# 改善箇所説明図

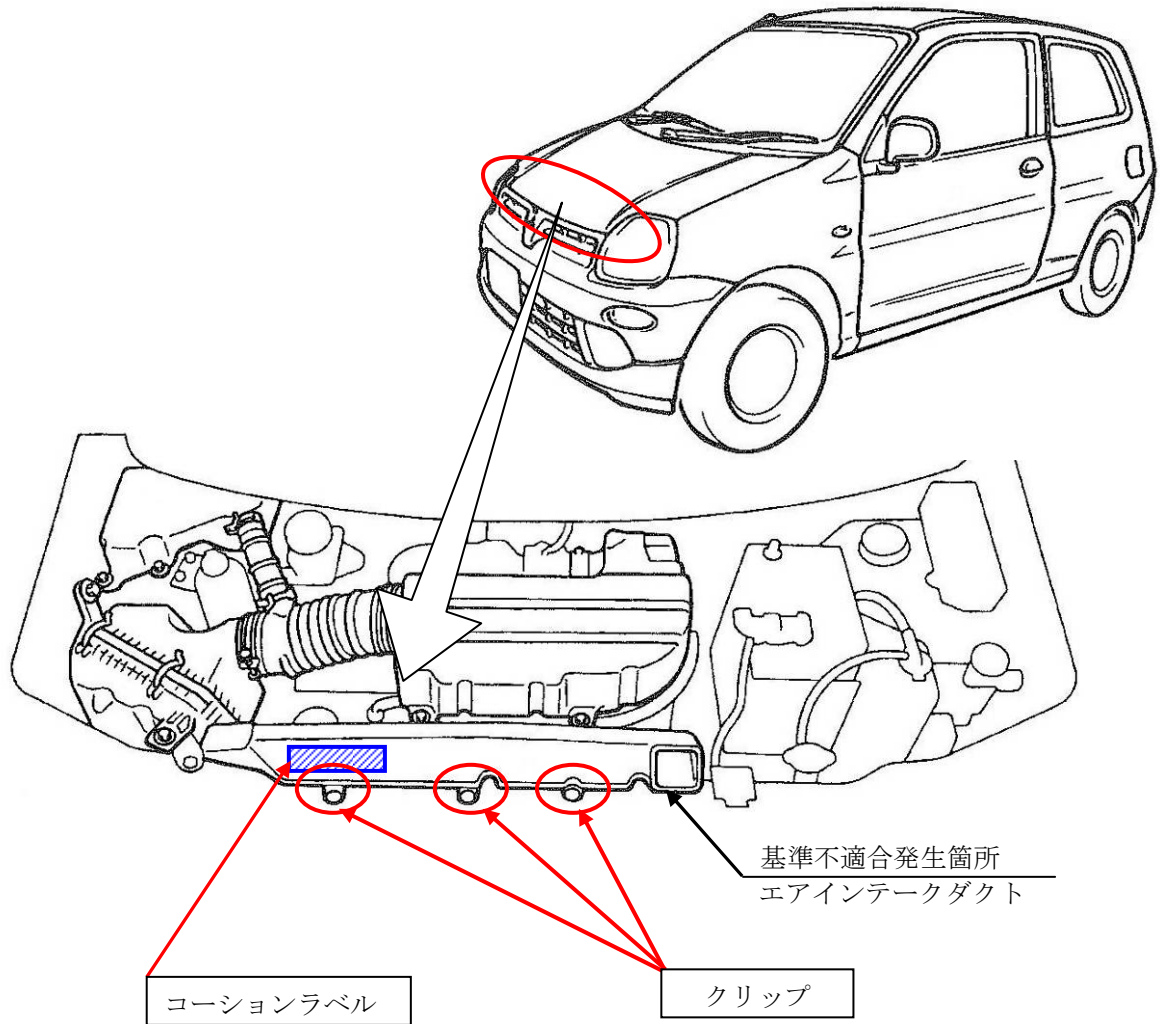
原動機のエアインテークダクトの固定用クリップにおいて、クリップ取外しのため一旦押し込む際、必要以上の力で押し込むことでクリップに亀裂が発生する可能性がある。そのままクリップを再使用すると亀裂が進行し、使用過程でクリップが破損してエアインテークダクトが外れ、最悪の場合、エキゾーストマニホールド上に落下して、溶損や発火に至るおそれがある。

全車両、エアインテークダクトの固定用クリップを対策品に交換し、エアインテークダクトにクリップの再使用不可を記載したコーションラベルを貼付する。

注：図中の  内は、交換または追加貼付する部品を示す。

識別：エアインテークダクトに貼付の対策コーションラベルにより識別する。
